改善箇所説明図

基準不適合発生箇所

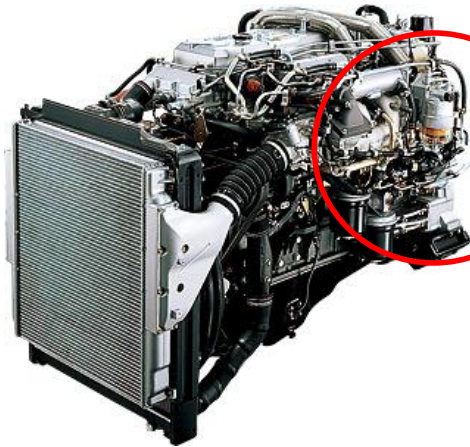
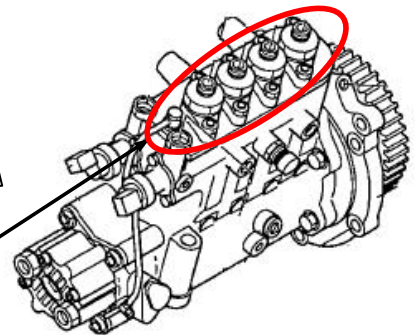
燃料噴射装置において、燃料供給ポンプの製造時の加工が不適切なため、当該ポンプの内部に亀裂が発生し、燃料が漏れ、エンジンオイルに混入するものがある。そのため、そのままの状態で使用を続けると、燃料の混入したオイルがブローバイガスの通路を經由して吸気管に吸入されシリンダー内で燃焼するため、エンジン回転の上昇、エンジン停止及び再始動不能となり、最悪の場合、燃料の混入したエンジンオイルが漏れ火災に至るおそれがある。

全車両、燃料供給ポンプを良品と交換する。
